监理工程师通知单

工程名称：定边县公布井光伏园区 P3 区 110KV 升压站建设工程

编号：GBJGF-B1-021

关于 P3 区综合楼配电箱内断路器安装质量事宜

问题照片：

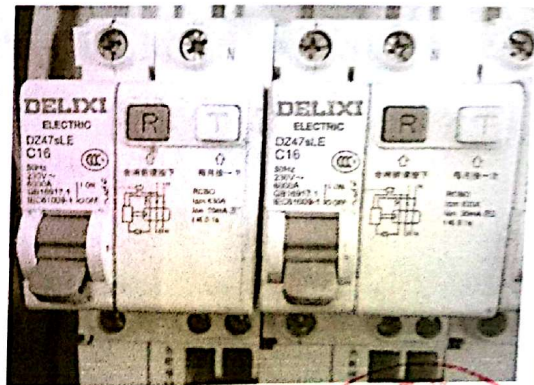
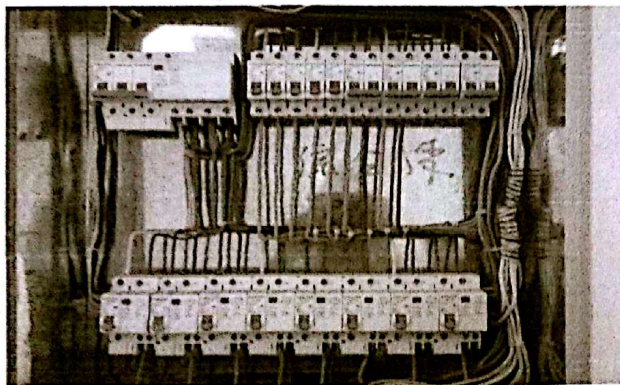
1) 未按图纸要求安装配电箱 (800*600*200) 及漏电断路器 (型号: NMILE-400A 漏电断路器) 实际安装 DZ47sLE C63A

2) 支路开关配备不合理，未按容量正确安装漏电断路器

3) 支路导线截面全部采用 4^2 单股铜线，未按容量正确配备

4) 配电箱内接线工艺差，线路排列不整齐，开关未粘贴用途标示牌

为了保证工程质量，你单位在收到此通知后，对场区内所有配电箱进行自检，严格按照设计及规范要求安装，并对以上问题整改，自检合格后报监理部验收，否则产生的一切后果将由你公司承担。
